行政文書開示決定通知書

2002 年 8 月 5 日ごろ、東北電力が原子力安全・保安院原子力発電安全審査課の川原修司氏らと面会し、女川原発の津波評価について説明した会合に関連する、資料、会合メモ、議事録等すべて。

Subject: 状況報告

陳述書

石橋(1986)

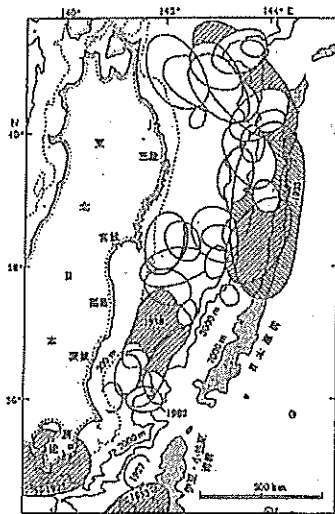
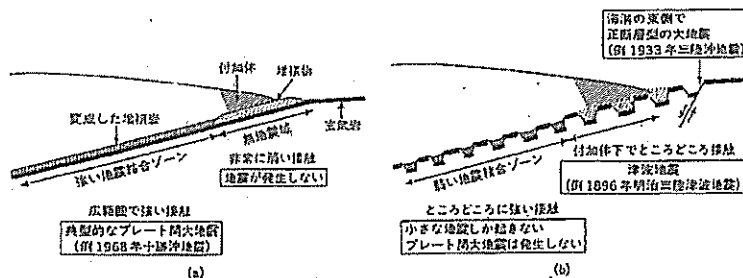
地震調査研究推進本部は、三陸沖から房総沖の海溝寄り領域においてどこでも津波地震が起ることを想定しているのに対し、土木学会は、福島沖と茨城沖では津波地震を想定していないがなぜか。

石橋(1986)及び羽鳥(1994)に示された波源域分布図から分かるように、福島～茨城県沖の海溝沿いでは有史以来、津波地震が発生していない。また、谷岡・佐竹(1996)によれば、典型的なプレート間大地震が発生している領域の沖（海溝付近）では津波地震は発生せず、プレート間地震が発生していない領域の沖（海溝付近）では津波地震が発生することを、プレート境界面の結合の強さや滑らかさ、沈み込んだ堆積物状態の違いから説明している。

以上のことから、土木学会の報告書では、福島～茨城沖の海溝寄り領域において津波地震を想定していない。

石橋(1986)

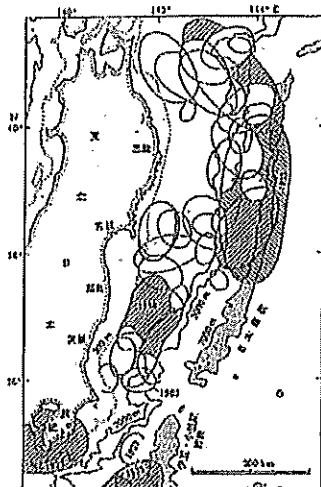
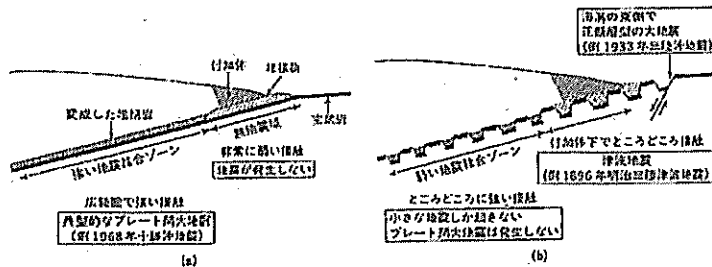
地震調査研究推進本部は、三陸沖から房総沖の海溝寄り領域においてどこでも津波地震が起ることを想定しているのに対し、土木学会は、福島沖と茨城沖では津波地震を想定していないがなぜか。

石橋(1986)及び羽鳥(1994)に示された波源域分布図から分かるように、福島～茨城県沖の海溝沿いでは有史以来、津波地震が発生していない。また、谷岡・佐竹(1996)によれば、典型的なプレート間大地震が発生している領域の沖（海溝付近）では津波地震は発生せず、プレート間地震が発生していない領域の沖（海溝付近）では津波地震が発生することを、プレート境界面の結合の強さや滑らかさ、沈み込んだ堆積物状態の違いから説明している。

以上のことから、土木学会の報告書では、福島～茨城沖の海溝寄り領域において津波地震を想定していない。

「三陸沖から房総沖にかけての地震活動の長期評価について（地震調査研究推進本部）」に対する原子力発電所の津波安全性

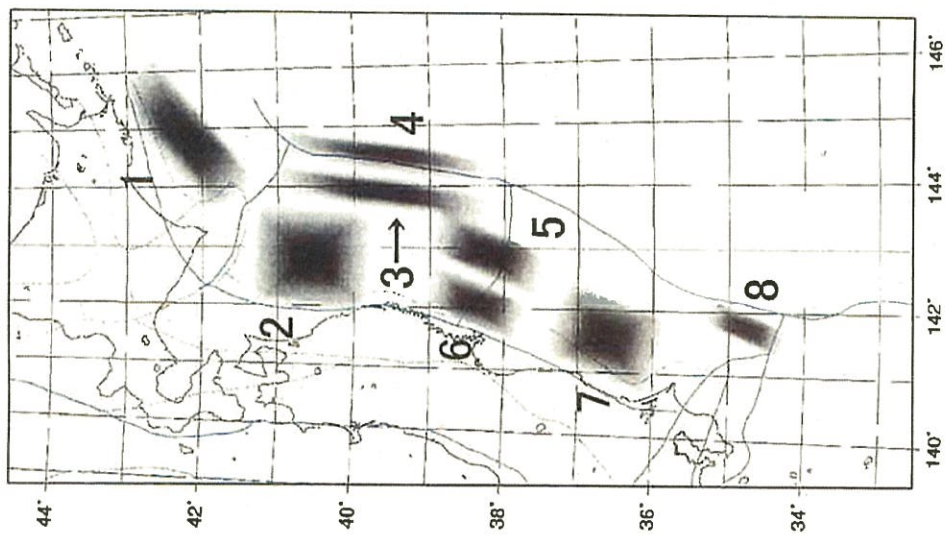
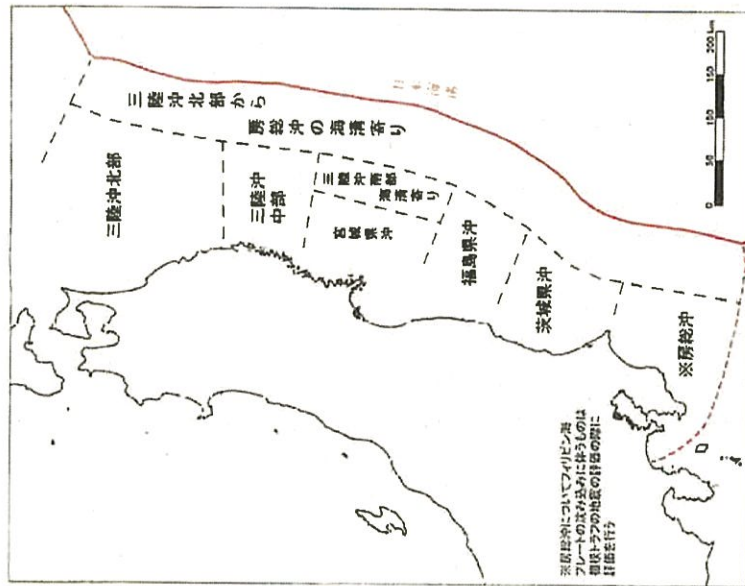
- ・川原班長以下4名が出席
- ・Q2はイメージ通りだが、Q1はイメージと違う。
→2つの表を1つにし、敷地高なども記載して欲しい。
また、図面も入れて欲しい。
→6日夕方までに作り直して届ける
- ・福島～茨城沖も津波地震を計算すべき。本日、東北電力から説明を受けたが、女川の検討では、かなり南まで波源をずらして検討している。
→谷岡・佐竹の論文を説明するなどして、40分間くらい抵抗した。結果的には計算するとはなっていないが、推進本部がなぜそうしたのか、委員の先生から経緯を聴取するとなった(宿題)。

- ・川原班長以下4名
- ・添付ファイルで説明。書類は受理された
- ・福島沖～茨城沖における津波地震の計算の指示はなかった
- ・推進本部がなぜどこでも津波地震が起こると考えたのか、
については宿題として残された
以上です。
